Ä N D E R U N G S B A U G E N E H M I G U N G

Bauvorhaben: Nutzungsänderung Kuppel von Messkuppel in Seminarraum,
Bauliche Änderung EG und OG sowie Ertüchtigung Brandschutz
Otto-Blumenthal-Str. 25
52074 Aachen

Hier: 1. Änderung zur bestehenden Baugenehmigung
Aktenzeichen: FB 63/201-00081-2024
für das Brandschutzkonzept

1. Nachtrag zum Brandschutzkonzept vom 19.10.2023

Planbezeichnung: Brandschutzplan - Untergeschoss

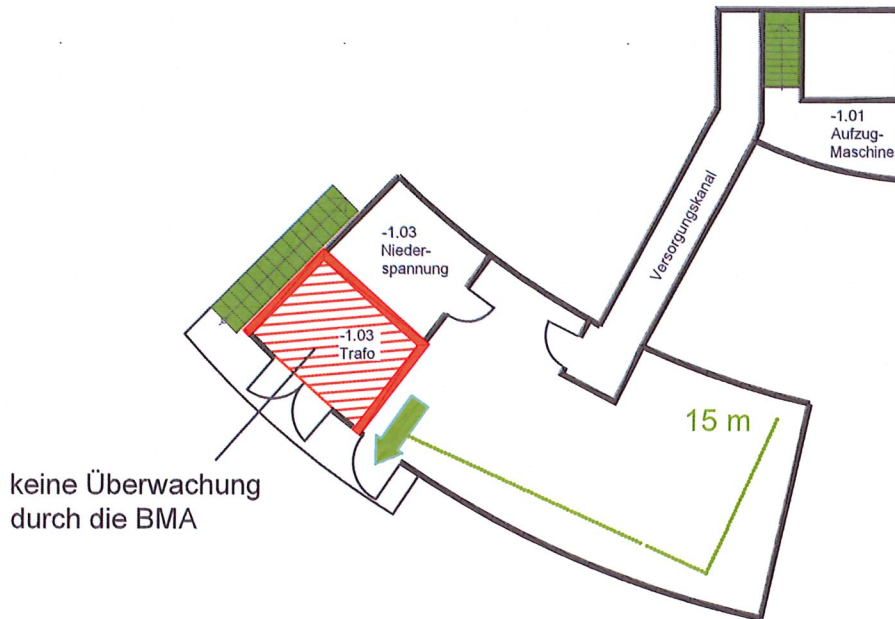
Im Zuge der Bauausführung haben sich lediglich Änderungen im BSK ergeben, diese betreffen ausschließlich den isolierten Traforaum im UG.

Es wurde festgestellt, dass eine Installation von Rauchmeldern im Traforaum nicht umsetzbar ist, da dazu der Trafo abgeschaltet werden müsste. Dies würde zu einem Stromausfall führen, der die Laborgeräte schädigen sowie die notwendigen Anlagen im Reinraum außer Betrieb setzen würde.

Im Untergeschoss des Gebäudes ist im Bestand ein Traforaum vorhanden, der mit feuerbeständigen Wänden und Decken gegenüber den angrenzenden Räumen des Gebäudes abgetrennt ist.

Im Zuge der Umsetzung wurde festgestellt, dass eine Installation von Rauchmeldern in dem Traforaum quasi unmöglich ist, da dazu der Trafo abgeschaltet werden müsste.

| | Abweichung | Begründung / Nachweis |
|------------|---|---|
| C14 | DIN 14675 bzw. DIN VDE 0833-2 Keine Rauchmelder im Traforaum | <ul style="list-style-type: none"> • Defekt / Brandereignis durch Stromausfall direkt erkennbar. • Traforaum als Brandzelle feuerbeständig von angrenzenden Räumen getrennt und nur von außen zugänglich • Montage von Meldern aufgrund der Bestandssituation technisch kaum möglich (Betriebsunterbrechung). • Zugänglichkeit für Bauherr / Betreiber nicht möglich • Gießharztrafo risikoärmer als Öltrafos • Überwachung der Temperatur des Trafos mit Aufschaltung auf die RWTH |

Gegen die Zulassung einer **Abweichung** von der DIN 14675 in Verbindung mit der DIN VDE 0833-2 bestehen aus den folgenden Gründen keine Bedenken:

- Abgesehen von dem Trafo und einer zugehörigen Schalteinrichtung befinden sich keine Brandlasten in dem Traforaum. Weiterhin handelt es sich bei dem Trafo um einen Gießharztrafo, der gegenüber Öltrafos ein geringeres Brandrisiko birgt.
- Der Traforaum befindet sich im Untergeschoss in einem durchweg feuerbeständig abgetrennten Raum.
- Ein technischer Defekt im Traforaum würde schnell erkannt werden, da sich ein Stromausfall aufgrund der sensiblen Technik in dem Gebäude direkt bemerkbar machen würde.
- Durch die Lage und brandschutztechnische Trennung in Verbindung mit den vorhandenen Rettungswegen ist eine Verzögerung der Erkennung eines Brandereignisses für die Nutzer nicht kritisch.
- Zusätzlich ist der Trafo mit einer Temperaturüberwachung ausgerüstet, welche auf die RWTH aufgeschaltet ist.

Zusammenfassend ist festzustellen, dass unter den genannten Voraussetzungen aus Sicht des Sachverständigen keine brandschutztechnischen Bedenken gegen die Ausnahme des Traforaumes von der Brandmeldeüberwachung bestehen.
